品番	TBV03414J	品名	壁付サーモスタット混合水栓	1 / 3
----	-----------	----	---------------	-------

金具補修品互換性情報	製品の前期型品・後期型品を識別し、それぞれに対応した補修品を選定してください。	2_A1_0070
------------	---	-----------

件名	アーチハンドル補修時の注意情報					
対象製品	TBV03435J、TBV03435Z、TBV03436J、TBV03436Z、TBV03440J、TBV03441J、TBV03441Z	TBV03454J、TBV03414J、TBV03414J1、TBV03414Z、TBV03414Z1、TBV03415J、TBV03415J1	TBV03415Z、TBV03415Z1、TBV03416J、TBV03416Z、TBV03416ZA、TBV03417J、TBV03417Z	TBV03417ZA、TBV03425J、TBV03452J、TBV03452Z、TBY01405J、TBY01405J1	TBY01405Z、TBY01405Z1、TBY01406J、TBY01406Z、TBY01406ZA	他

新旧製品識別方法

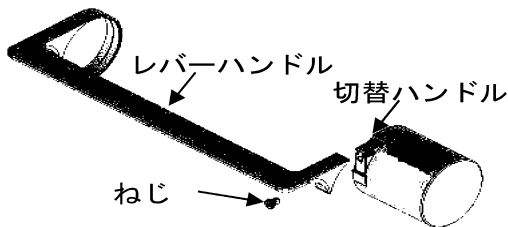
前期型品	切替時期 2023年11月	後期型品
<p>製造ロット 2023年10月31日まで</p> <p>切替ハンドル ねじを外した内部形状</p>  <p>めねじ 切替ハンドル ねじ 小さな突起</p> <p>現物での突起見え方</p>		<p>製造ロット 2023年11月1日以降</p> <p>切替ハンドル ねじを外した内部形状</p>  <p>めねじ 溝 大きな突起</p> <p>現物での突起見え方</p>
<p>製造年月日の確認方法</p> <p>例) 230405=2023年4月5日</p>

注意 切替ハンドル、レバーハンドル、ねじのセットで新旧互換があります。各部品のみでの交換では新旧互換がありません。

ねじ緩み補修の際は、TH5D0477（切替ハンドル、レバーハンドル、ねじセット）で交換ください。

ねじ緩み補修以外の補修でねじだけ手配な場合は後期型品とはねじ長さが異なりますのでご注意ください。
前記型品用：TH61504M
（後期型品用：分解図参照）
